LLAMADO PÚBLICO A OFERTAS N° 23/2024 | **Fideicomiso de Infraestructura Educativa Pública**
Administración Nacional de Educación Pública

COMUNICADO N° 03
22/1/2025

Agraria Lorenzo Geyres, Paysandú:

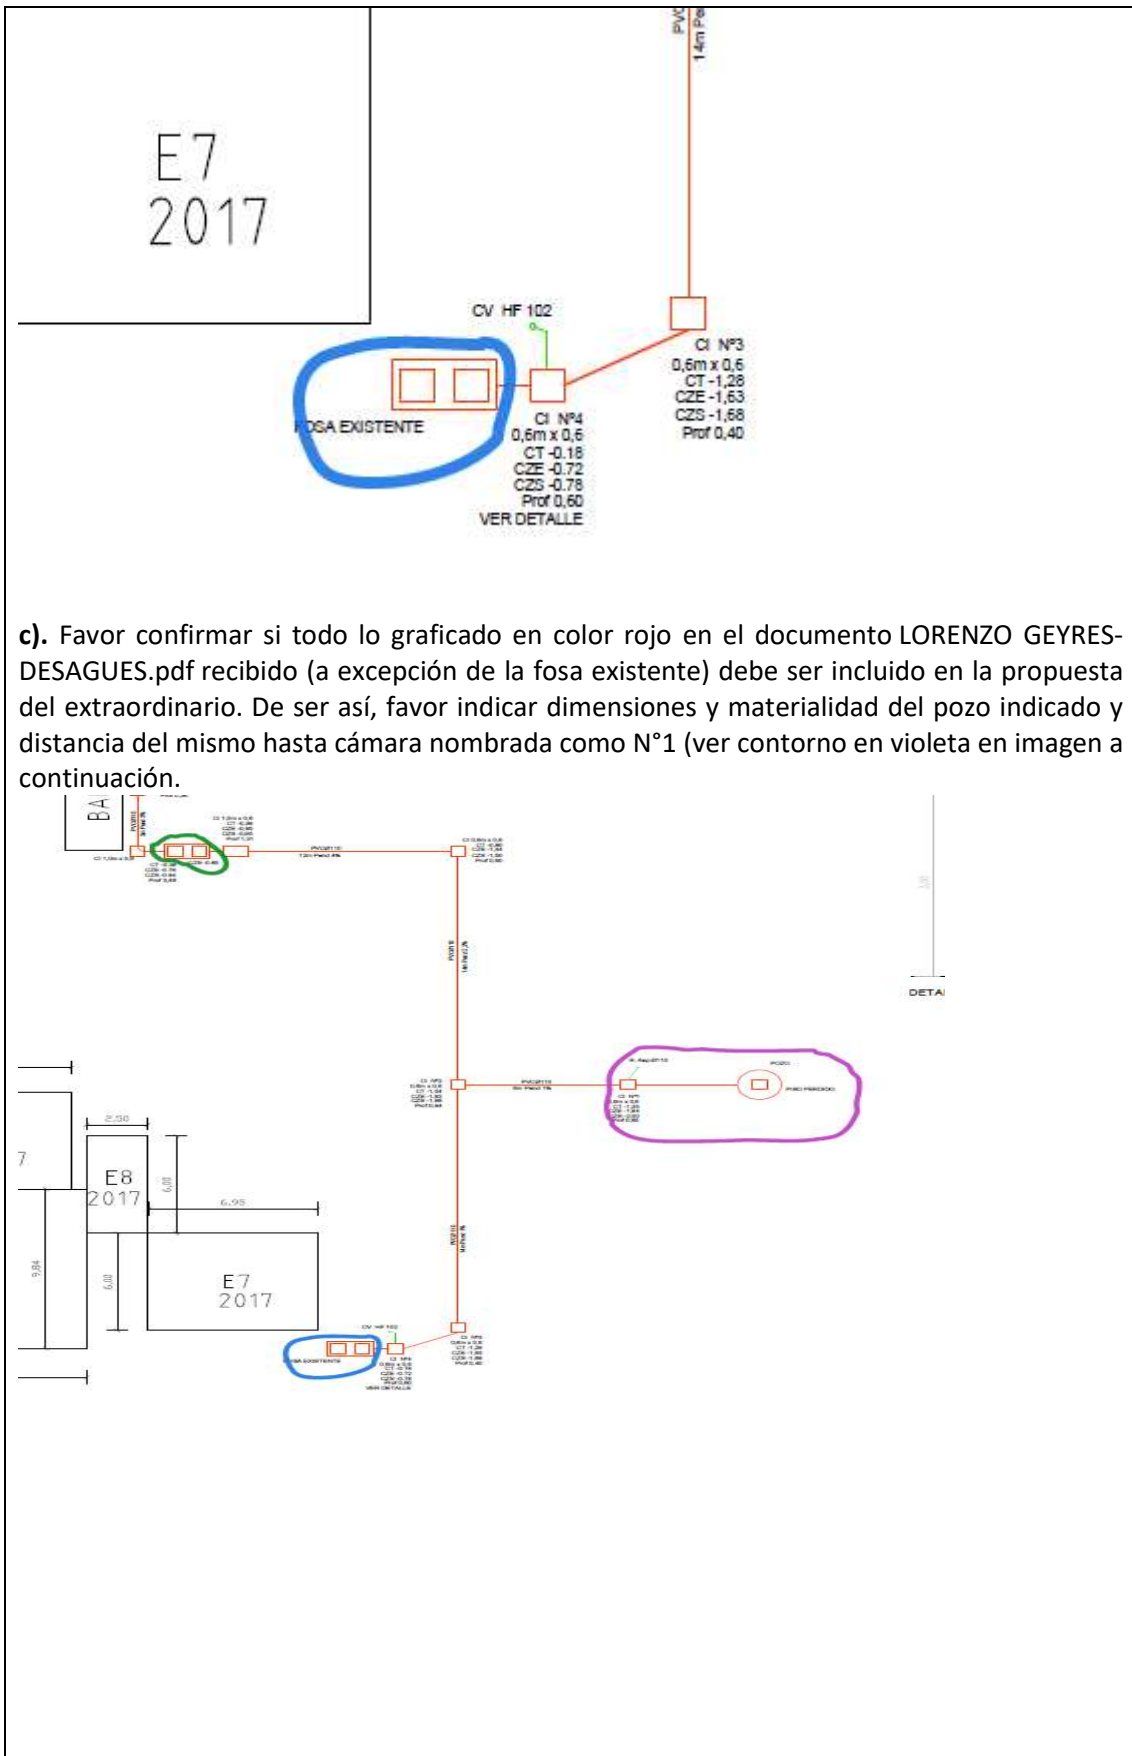
- a). Por lo visto en la visita al predio, hay un módulo de Servicios higiénicos allí en el lugar, pero no cuenta con instalaciones de abastecimiento y desagües. ¿Lo indicado en el plano recibido sería para el nuevo baño a instalar, es correcto? No se hace nada en el módulo existente en el predio, ¿es así?
- b). Favor confirmar que la fosa indicada en la siguiente imagen es existente. Se consulta porque está dibujada en el mismo color que el resto de la instalación.

c). Favor confirmar si todo lo graficado en color rojo en el documento LORENZO GEYRES-DESAGUES.pdf recibido (a excepción de la fosa existente) debe ser incluido en la propuesta del extraordinario. De ser así, favor indicar dimensiones y materialidad del pozo indicado y distancia del mismo hasta cámara nombrada como N°1 (ver contorno en violeta en imagen a continuación).

- a). Se debe realizar esa instalación para el aula a instalar. El aula existente se instalará en el futuro utilizando parte de la instalación que se hará en este llamado.
- b). La cámara séptica redondeada en azul, es existente. El resto de lo proyectado se debe realizar.
- c). El pozo sería prefabricado, en aros de hormigón. Estaría a 6 metros de la cámara 1.
